## Svar på spørgsmål fra Klaus Mygind vedr. Kronløbsøen

### Placering af opfyld til Kronløbsøen, Nordhavn

Placering og størrelse af Kronløbsøen er reguleret i lokalplan 463 med tillæg 1, 2 og 3.

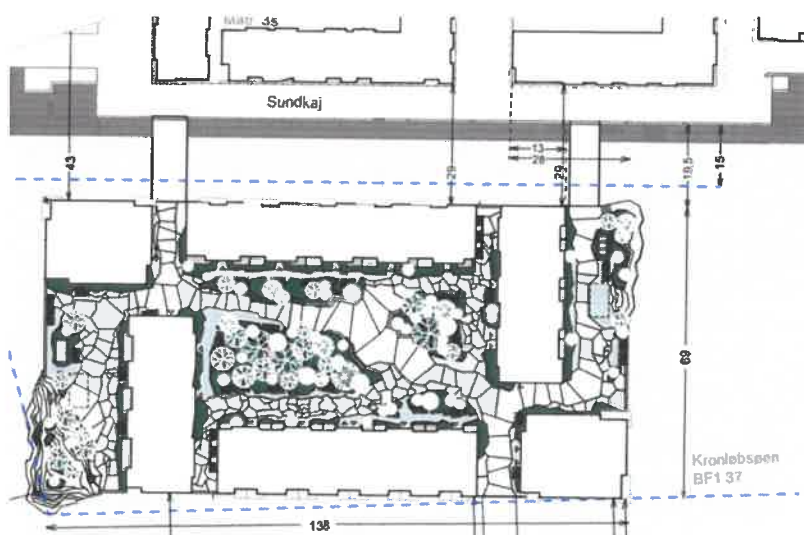
Efter et nabomøde den 19. juni har projektsekretariatet offentliggjort en tegning over øens placering på . Af tegningen og hjemmesiden fremgår det, at øens placering er blevet ændret og øen er blevet smallere og længere end tidligere angivet. En konsekvens af dette er at indramningen af øen nu ligger udenfor min lejlighed, hvilket ikke overholder den tilgængelige lokalplan, se venligst vedlagte foto.

Københavns Kommune (Byplan Nord) har tidligere oplyst os om, at øens østlige afgrænsning (der vender mod Øresund) i overensstemmelse med lokalplantegningerne nr. 1-5 skal ligge mellem 180 m og 135 m fra Stubkajs nuværende bolværk. På tegningen projektsekretariatet har lagt op på under "ofte stillede spørgsmål" er øen længere fra Stubkajs nuværende bolværk end 135 m / 180 m.

- Mener Københavns Kommune at placeringen af øen jf. projektsekretariatets tegninger overholder lokalplanen?
- Hvilken størrelse og dimensionering får Kronløbsøen?

Efterfølgende er den præcise placering og dimensionering blevet justeret, så øen nu er ca. 69 m x 138 m og er rykket ca. 4,5 m mod syd og ca. 4 m mod øst. Teknik- og Miljøforvaltningen har vurderet, at denne justering er i overensstemmelse med lokalplanen.

Justeringen betyder, at afstanden mellem Sundmolen og Kronløbsøen er øget til ca. 19,5 m i stedet for 15 m, som er minimumsafstanden fra lokalplanen. Dette giver mere lys og udsigt til mere vand, til alle boliger på Sundmolen ud for Kronløbsøen. Justeringen betyder også, at beboere på Sundmolen, nær det østlige hjørne af øen, vil få mindre udsigt til vand. Det østlige hjørne af Kronløbsøen er udlagt til offentligt byrum med begrønning, og vil således blive holdt fri for byggeri. Bygninger på Kronløbsøen må ifølge lokalplanen være op til 20 m eksklusiv tagopbygning.

Tegning 1 fra Lokalplan 463.

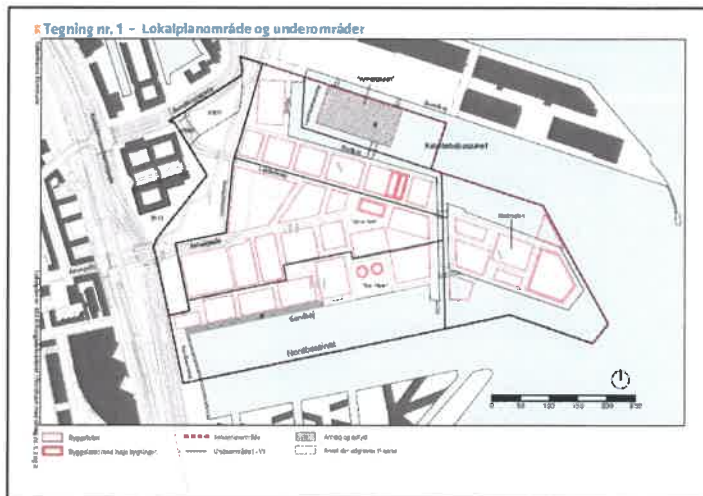
Forvaltningen har oplyst, at den fremtidige ø skal placeres indenfor byggefelt som angivet på tegning 1 i lokalplan 463. Dette er ikke helt korrekt, da lokalplanen angiver, at øen "principielt" skal placeres indenfor byggefeltet, hvilket betyder, at der kan forekomme afvigelser fra tegningen i lokalplanen. Det er ikke længere praksis at anvende betegnelsen "principielle" ved angivelser af placering i lokalplaner.

Øen skal principielt placeres indenfor område a) til anlæg og opfyld på tegning nr. 1. Ordet "principielt" betyder i denne sammenhæng, at der i praksis kan forekomme mindre afvigelser fra tegningen.

Afstande til de tre kajer ligger således fast med minimumsafstande, der ikke kan overskrides uden en dispensation fra lokalplanen, hvorimod den østlige afgrænsning kun er principielt afgrænset af det tegnede areal.

Der kan altså være mindre afvigelser af øens udstrækning i forhold til tegningen i lokalplanen, og lokalplanen angiver ikke en præcis maksimal afstand fra Stubkaj til øens østlige afgrænsning i meter.
